**LAVORI DI REALIZZAZIONE DI ARGINATURA  
SUL FIUME LAMBRO SETTENTRIONALE  
NECESSARI PER LA MESSA IN SICUREZZA  
DELL'ABITATO DI SAN MAURIZIO AL LAMBRO  
IN COMUNE DI COLOGNO MONZESE (MI)  
MI - E - 784**

**PERIZIA DI VARIANTE E  
SUPPLETIVA N° 2  
REALIZZAZIONE DI BY-PASS IN CORRISPONDENZA  
DEL PONTE DI VIA SAN MAURIZIO AL LAMBRO**

Relazione generale descrittiva

**Figura 1 - Planimetria del diversivo da realizzare in corrispondenza del ponte di via San Maurizio al Lambro**

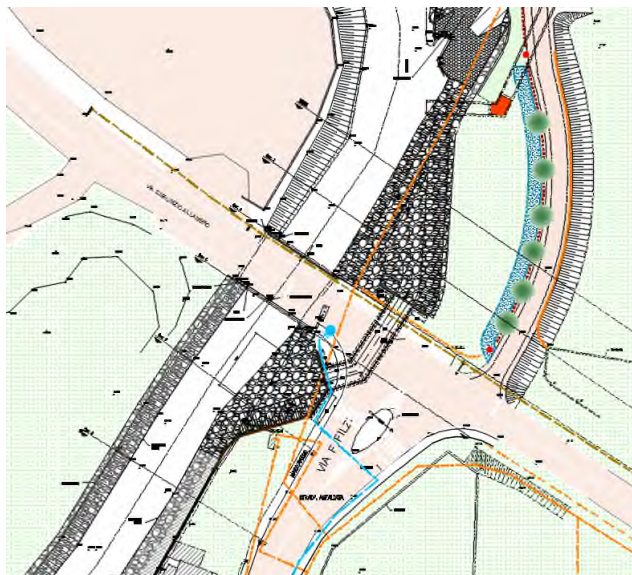
L'opera sarebbe costituita pertanto da un fornice di dimensioni interne pari a 3.5 x 3.0 m, di un nuovo manufatto scatolare in c.a. gettato in opera, delimitato da una paratia di micropali di contenimento, in

modo da limitare al massimo la durata dell'intervento e quindi la chiusura del traffico lungo via San Maurizio al Lambro. Il manufatto presenterà delle sezioni di raccordo, sia a monte che a valle, con scogliere in massi.

**Figura 2 – Inquadramento del posizionamento del by – pass**

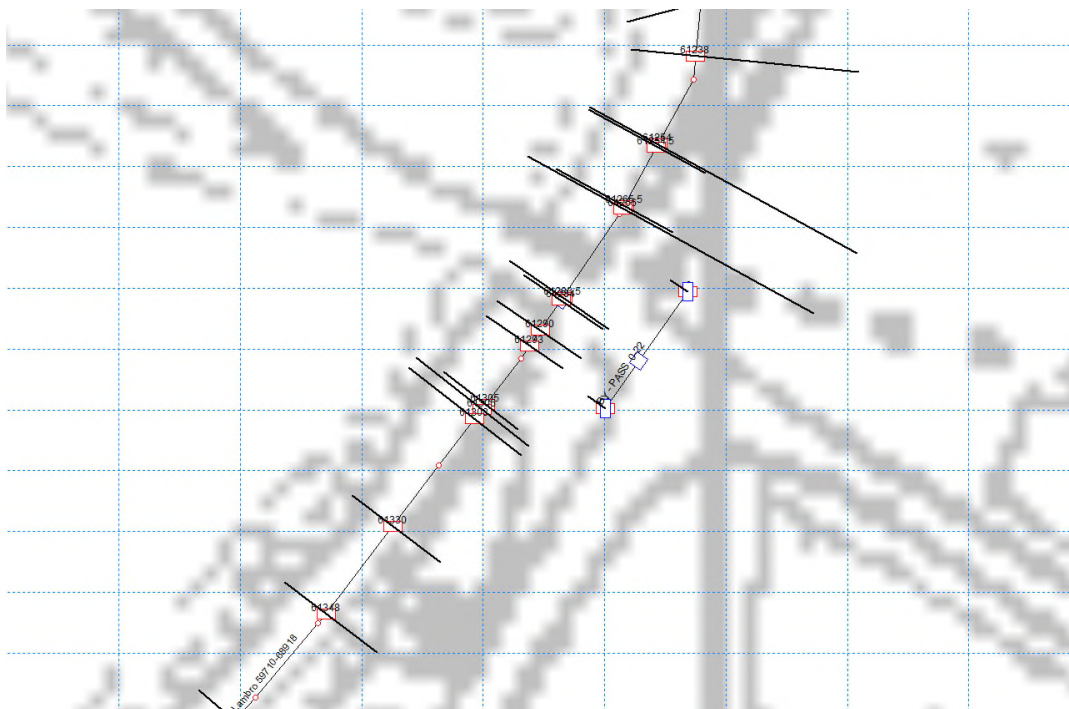
Oggetto del presente studio è l'analisi idraulica finalizzata a verificare il dimensionamento del by-pass in affiancamento al ponte di via S. Maurizio al Lambro. Oltre all'analisi idraulica finalizzata a verificare l'efficienza idraulica del by-pass in progetto, sono state esaminate anche le condizioni di deflusso e allagamento del fiume Lambro in occasione dell'evento di piena verificatosi il 12 Novembre 2014.

Planimetria stato di fatto e di progetto

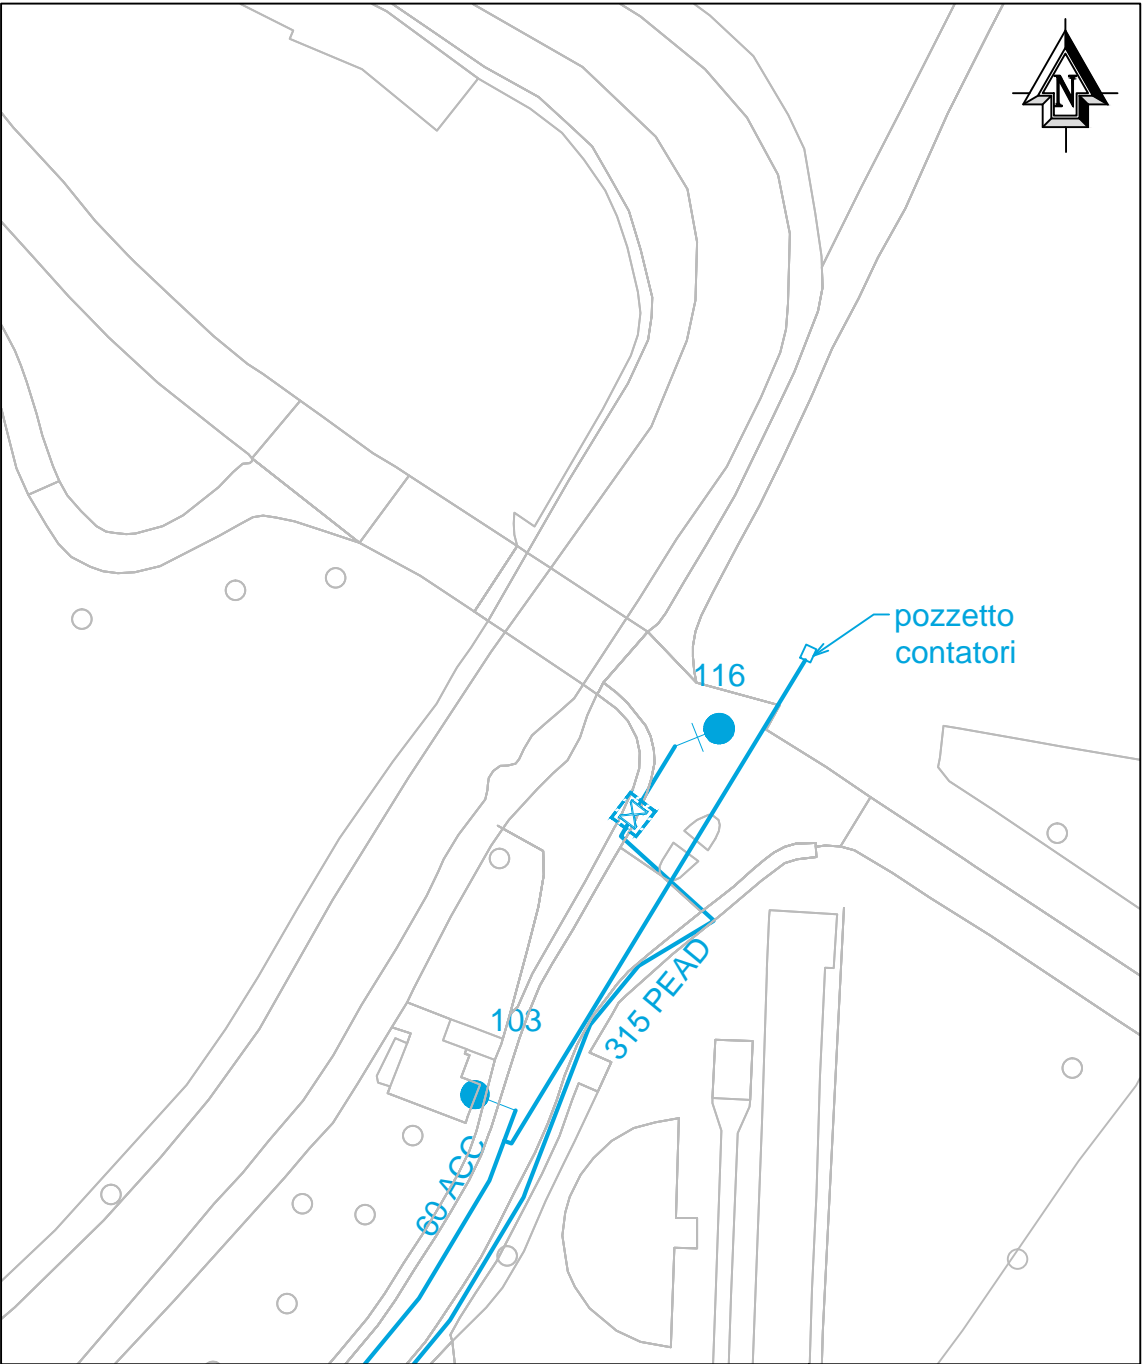
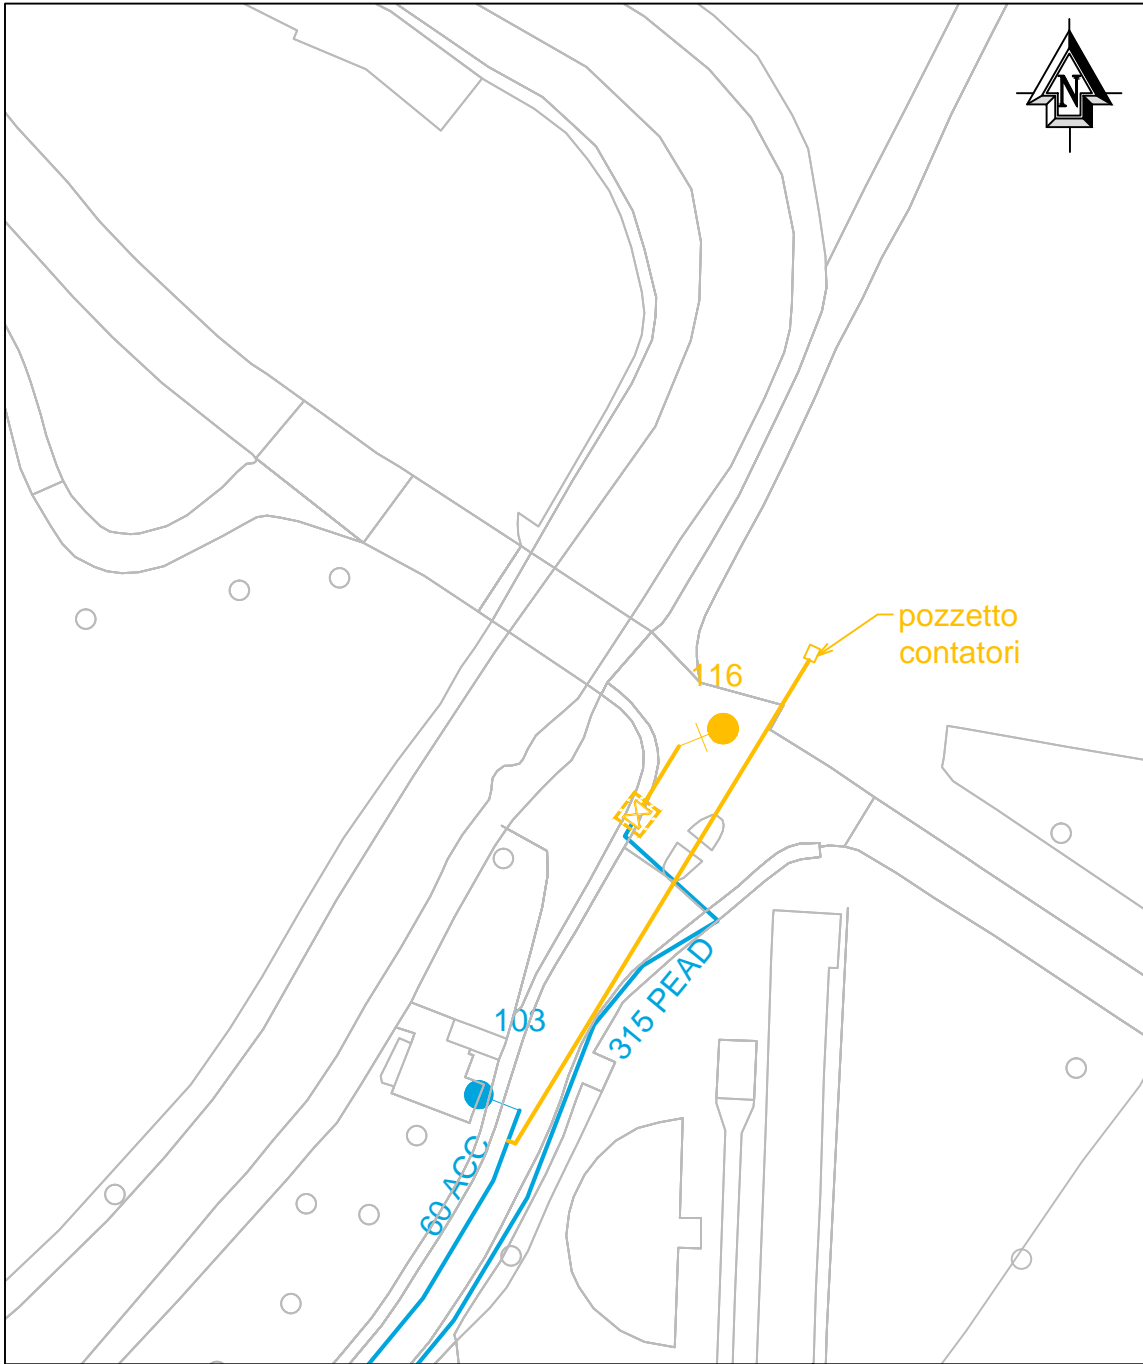
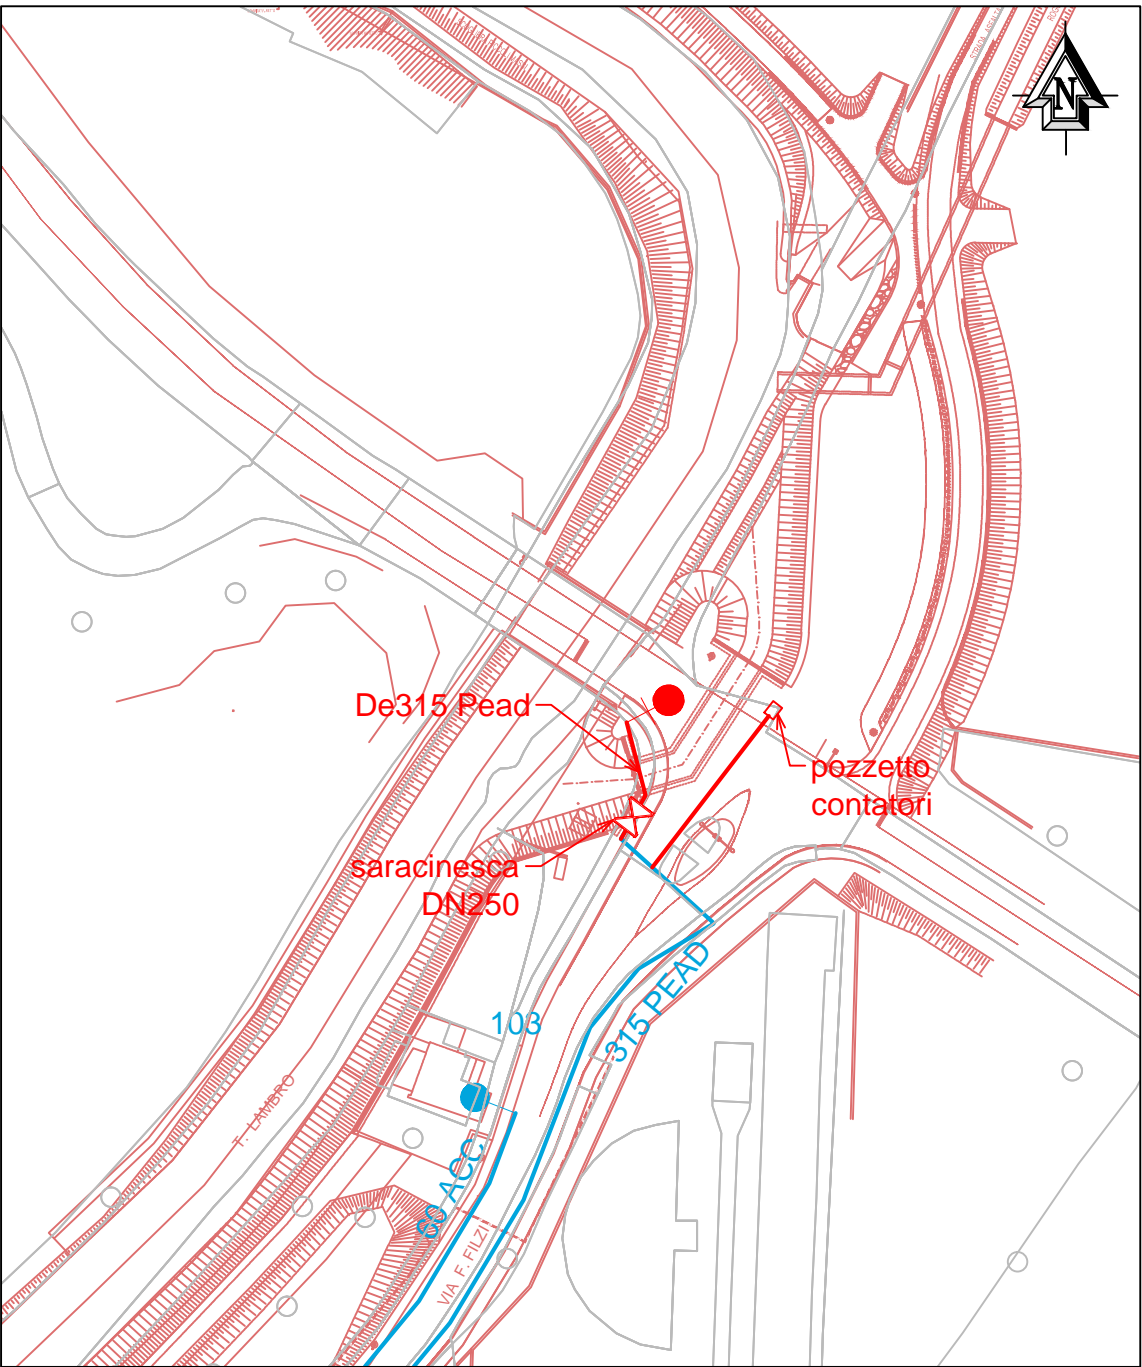
- Cameretta con valvola di chiusura e idrante interrato a servizio dei Vigili del Fuoco in carico a CAP Holding. La tubazione interferente verrà deviata dietro al muro di contenimento di valle e in corrispondenza dello scatolare sarà cavallottato e protetto mediante un contro-tubo in acciaio e successivo getto di calcestruzzo: è già stato ottenuto preventivo di spesa per lo spostamento, per un importo complessivo pari a 12.992,98 € (vedi allegato alla presente relazione);
